工程签证审批单

项目名称	栾川山水文苑 S1 地块及售楼部	工程名称	中浩德·山水文苑 S1 地块 18# 楼
归属合同	栾川山水文苑 S1 地块及售楼部施工总承包合同	合同编号	LCS1-JA-016
签证部位	详见签证内容		
施工单位	河南诚鹏建设工程有限公司		
签证内容	<p>签证内容：</p> <p>我单位施工的浩德·山水文苑 S1 地块 18# 楼于 2022 年 9 月 16 日收到建设单位下发的 18# 楼变更 C 版设计图纸，收到 C 版设计图纸时我单位已经按照原 B 版设计图纸完成筏板浇筑及 -2.85 标高以下梁板钢筋制作、梁板支撑及模板支设、墙钢筋制作绑扎、墙支撑及模板支设封堵加固等工作。经施工、监理、建设单位现场共同对比，已施工的个别部位与变更 C 版设计图纸不符，需对已施工不符部分拆除，报废，并按变更 C 版设计图纸重新施工，由此产生的返工、窝工及其他费用需建设单位承担，详见各方签字 2022-09-24 号现场会签表及后附变更预算书，请监理及建设单位予以认可！</p> <p>后附：现场会签表及资料、变更预算书！</p> <p>施工单位经办人：(签字盖章)  日期：2022.10.25.</p>		
监理单位意见	<p>工程量属实 </p> <p>监理工程师：(签字盖章)  栾川项目监理部 日期：2022.11.2</p>		
项目工程部意见	<p>工程量属实。秦万南</p> <p>专业工程师或经理： 日期：2022.11.7</p> <p>工程总监：  日期：2022.11.11</p>		
成本管理部意见	<p>专业成本管理岗：经核算费用为 1.75 万元。 日期：</p> <p>部门经理：  2023.4.17 日期：</p>

现场会签表

18#楼工程量变更清单

18号楼老版图

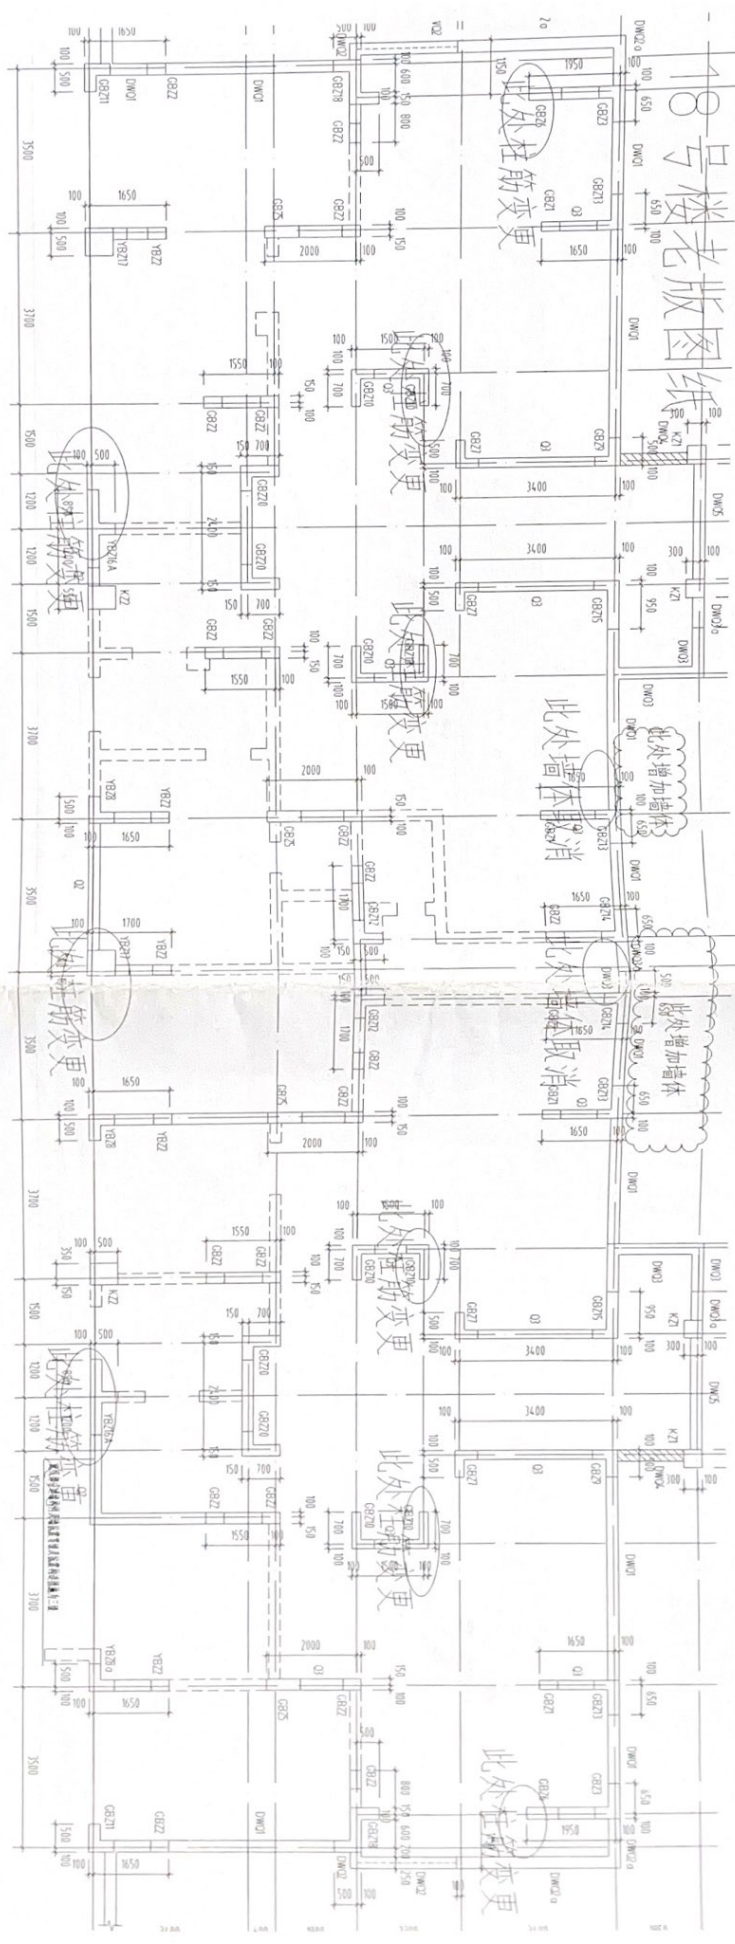
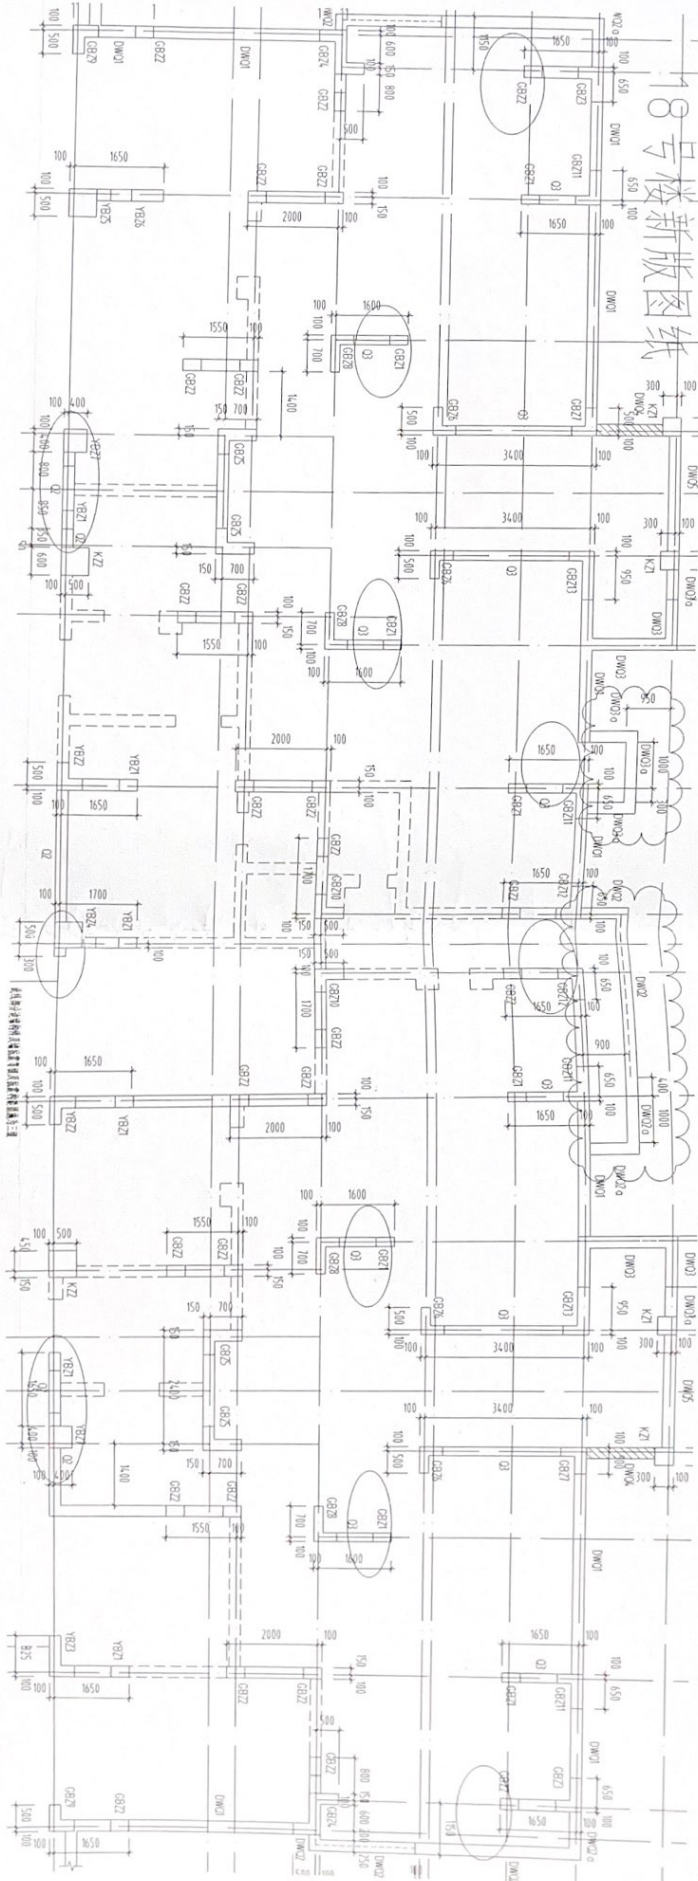
工程名称	中浩德·山水文苑（栾川）S1 地块项目	
相关楼号	18#、19#楼	
<p>内容：（后附照片）</p> <p>有我单位施工的 18#、19#楼于 2022 年 9 月 16 日收到 C 版 18#、19#楼图纸时，（内容如下）：</p> <p>1、19#楼于 2022 年 7 月 15 日按照 B 版图纸完成筏板钢筋制作、加工及绑扎工作，负一层墙柱钢筋按照规范及图集要求大面积预埋插筋制作、加工和绑扎工作；经现场建设、监理、施工单位共同对新旧图纸对比并现场核对，需要将部分钢筋拆除，需要按照新图纸墙体位置重新绑扎，个别位置还应将已加工、制作、绑扎完成的墙预埋通长钢筋切断（报废）、墙上增加预留洞，合计拆除、报废钢筋 $\Phi 12=53\text{kg}$、$\Phi 18=166\text{kg}$、$\Phi 20=28\text{kg}$、$\Phi 25=112\text{kg}$；拆除砖胎膜 0.65m³；砌筑砖胎膜 0.8m³；增加垫层 0.6m³；拆除预铺反粘防水层 5.8m²，重新铺设预铺反粘防水层 10.9m²；拆除报废 $\Phi 4$ 网片 100*100=25m²。</p> <p>2、18#楼按照 B 版图纸于 2022 年 7 月 2 日完成筏板混凝土浇筑工作，且 2022 年 7 月 15 日完成负二层（标高-2.85m 以下）墙柱钢筋制作、绑扎及模板封模加固，同时完成负二层标高-2.85m 处梁板模板支设工作；经现场建设、监理、施工单位共同对新旧图纸对比并现场核对，针对墙位置变更的需要将钢筋、模板拆除，还需要按照新图纸墙体位置重新绑扎、支设模板，个别位置还应将已加工、制作、绑扎完成的墙预埋通长钢筋切断（报废）、墙上增加预留洞，合计拆除模板 81.3 m²；电渣焊接头焊接、拆除 64 $\Phi 12$、16 $\Phi 14$；钢筋拆除报废 1.153t；架体拆除 62.5m²；架体搭设 60m²；拆除已安装、并报废止水钢板 2.1m²；破除混凝土 0.63m³；植筋 42 $\Phi 14$、113 $\Phi 12$，三级钢 $\Phi 8$、$\Phi 14$、18 $\Phi 16$、77 $\Phi 18$、140 $\Phi 20$；重新支设模板 181.38m²；增加钢筋 $\Phi 12$ 计 1.37t；$\Phi 20$ 计 1t；$\Phi 18$ 计 1.01t；$\Phi 14$ 计 1.286t；$\Phi 10$ 计 0.4t；$\Phi 16$ 计 0.054t。</p> <p>后附图片及计算公式</p>

18号楼新版板图

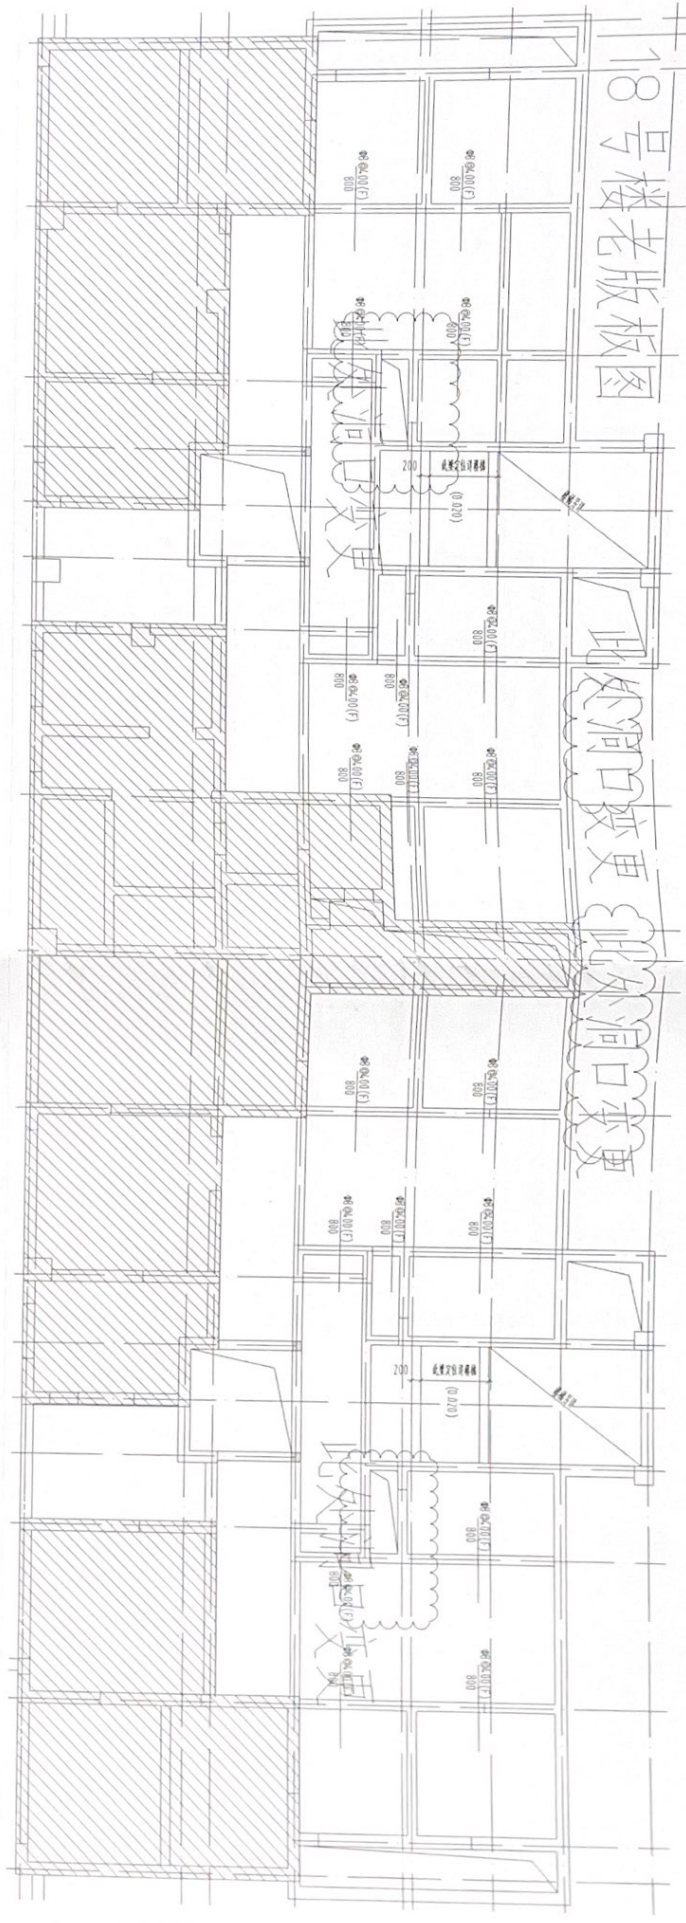
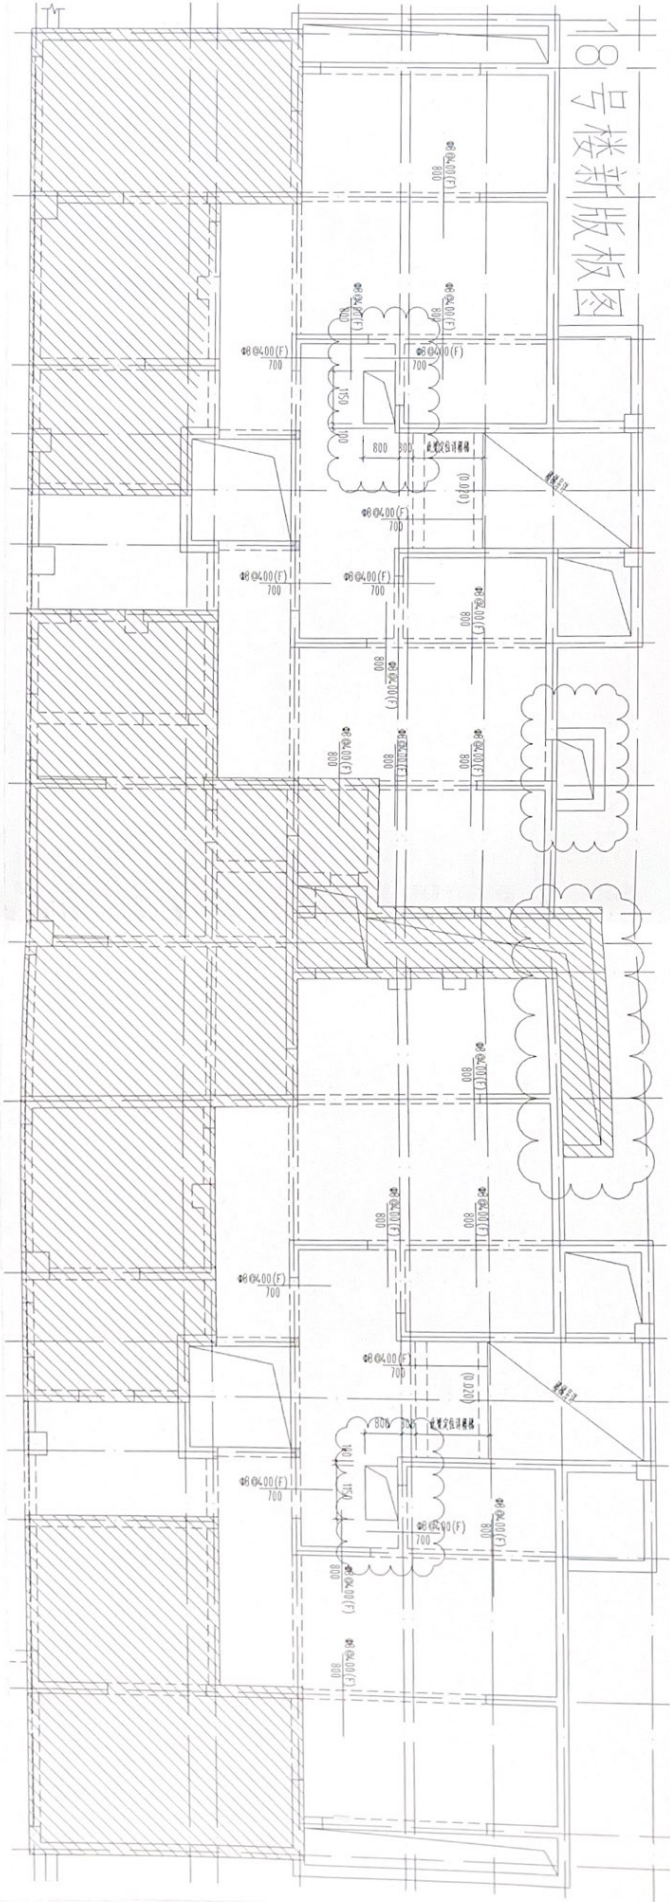
比外洞口变更

18号楼老版人防墙柱图

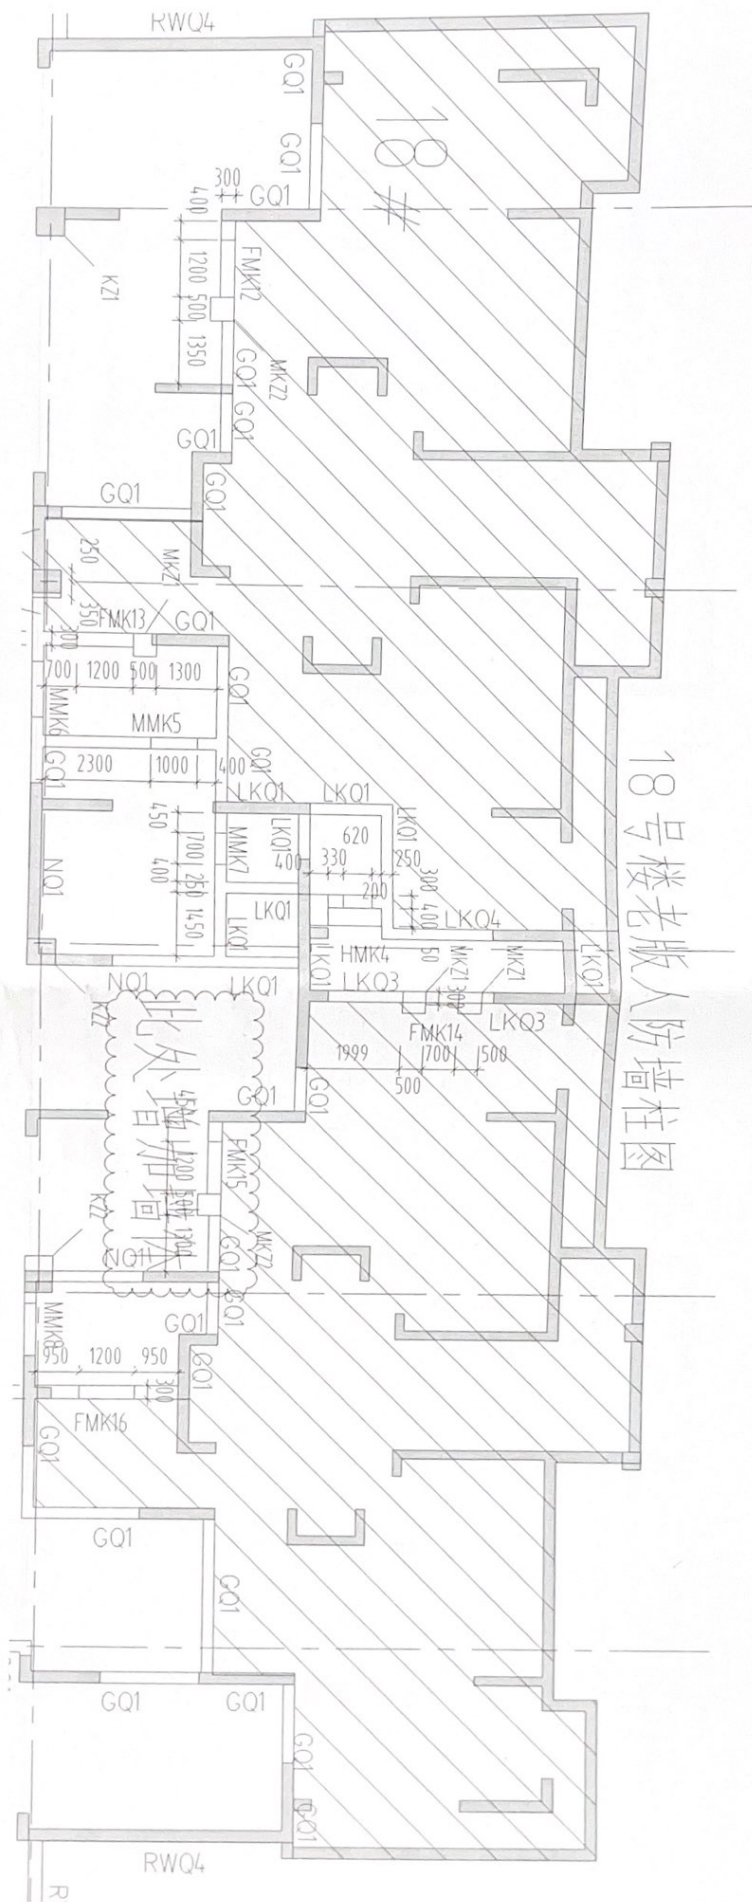
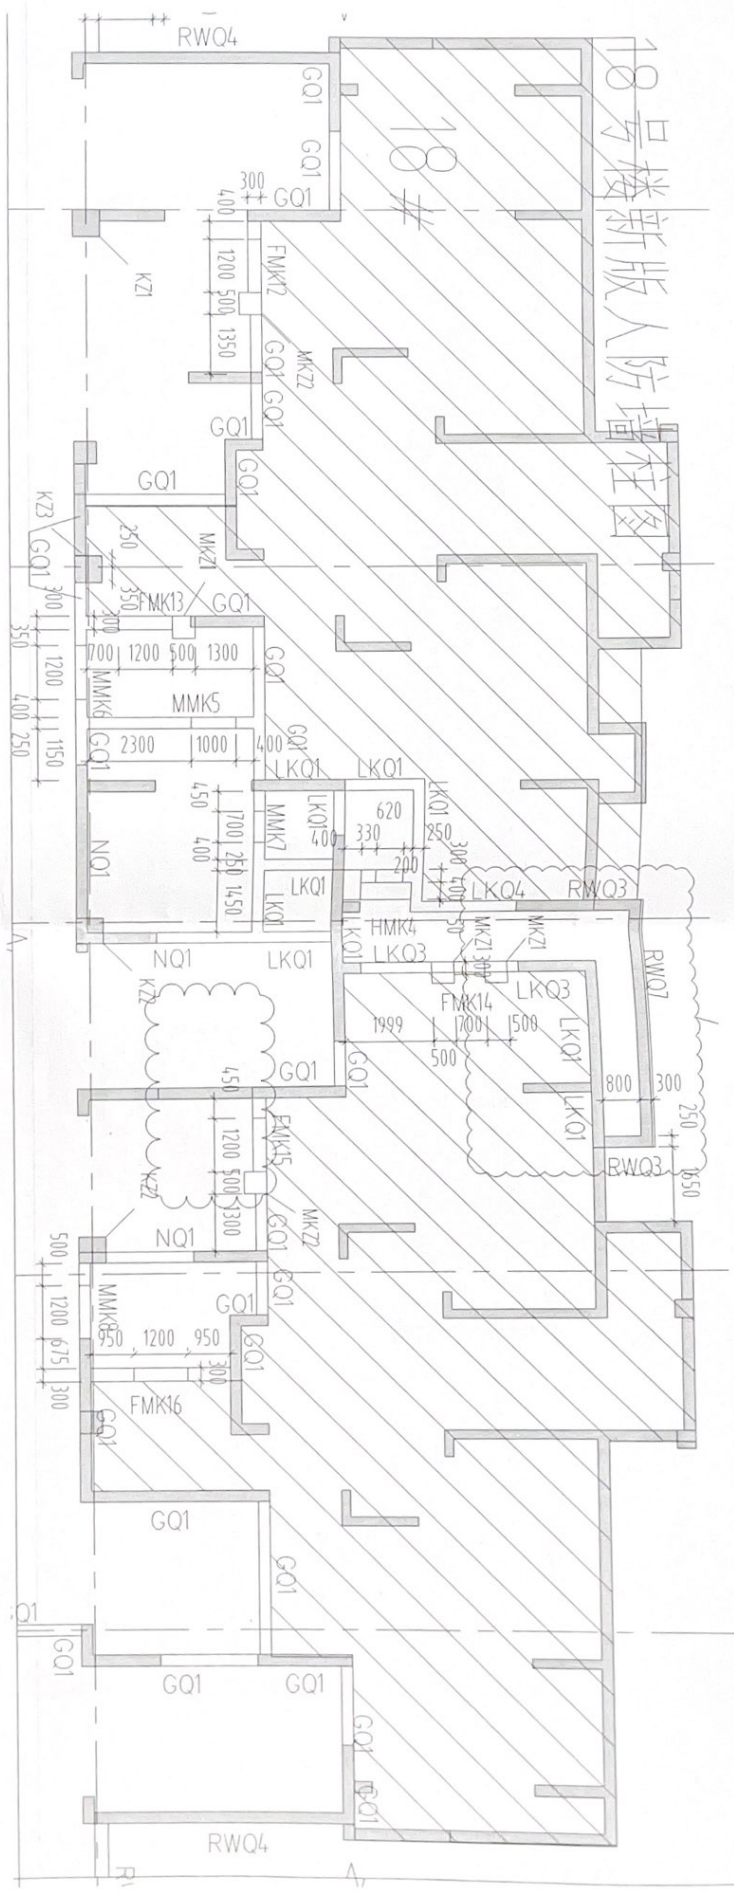
轴线: 12-13 (14-16) /J-K 双面板 $(0.9+1.2) * 4.16 * 2 = 17.472 \text{ m}^2$
轴线: 4-5 (9-11) (17-19) (23-24) /E-F 双面板 $(0.6+0.8) * 4.16 * 4 = 23.296 \text{ m}^2$
轴线: 6-8 (20-22) /B 单面板 $2 * 4.03 * 2 = 16.12 \text{ m}^2$
轴线: 14/B 单面板 $1 * 4.03 = 4.03 \text{ m}^2$
轴线: 16/B-C 单面板 $0.7 * 4.03 = 2.821 \text{ m}^2$
共计: 63.739 m^2

1、轴线: 11-12/J-K (竖向贯通筋) (52Φ12)
3.9/0.15*2=52 根 (附加筋) (39Φ20) 3.9/0.1=39 根
2、轴线: 13-16/J-K (竖向贯通筋) (DWQ2: 50Φ18、34 根 12) (DWQ2a: 27Φ18/12)
DWQ2: (外侧) 5/0.1=50 根 (内侧) 5/0.15=34 根
DWQ2a: (外侧) 2.7/0.1=27 根 (内侧) 2.7/0.1=27 根
(附加筋) (DWQ2:50Φ20) (DWQ2a: 27Φ20)
DWQ2: 5/0.1=50 根 DWQ2a: 2.7/0.1=27 根

18号楼老版人防Y向梁图

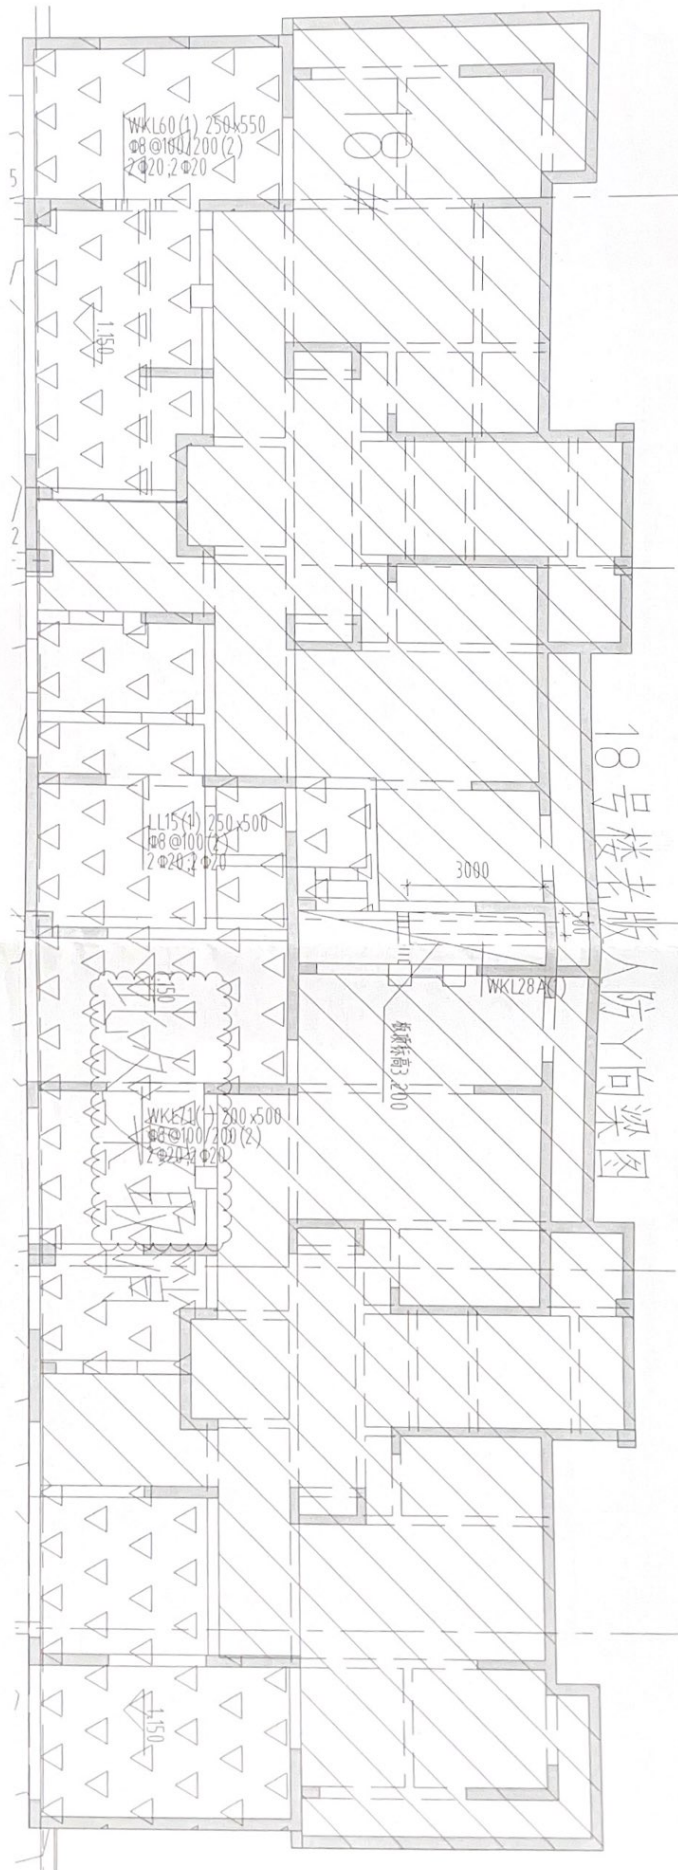
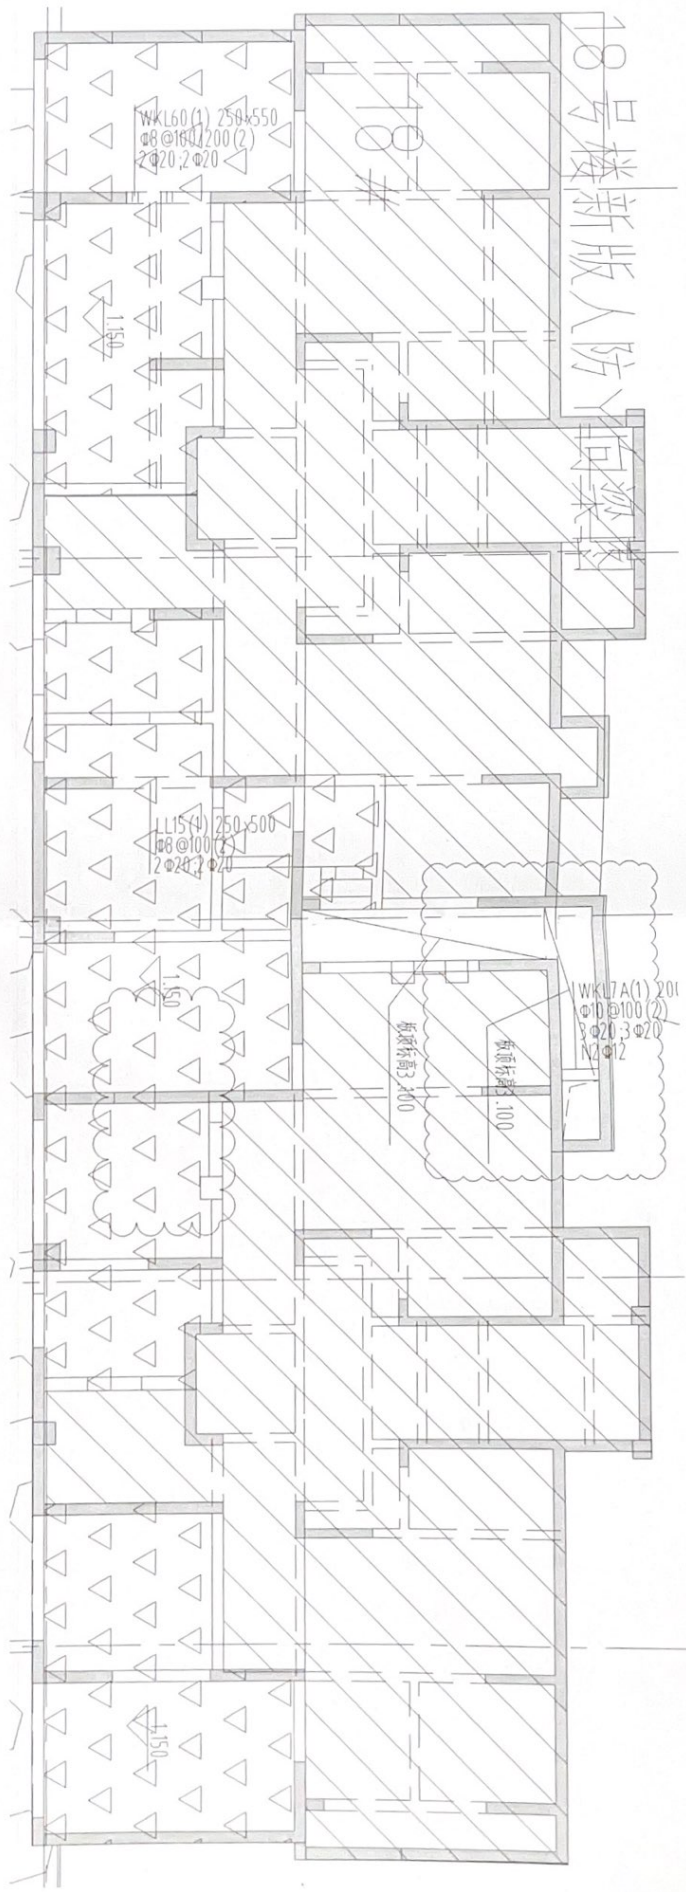
轴线: 4-11 (18-25) /E-F $(0.56 * (1.3+0.6) * 2) * 2 = 4.256 \text{ m}^2$ $0.86 * 5.2 * 2 = 8.944 \text{ m}^2$
轴线: 17/B-C $0.7 * 2.15 = 1.505 \text{ m}^2$
轴线: 13-14(16-17)/G $0.56 * 2.55 * 2 = 2.856 \text{ m}^2$
共计: 17.561 m^2
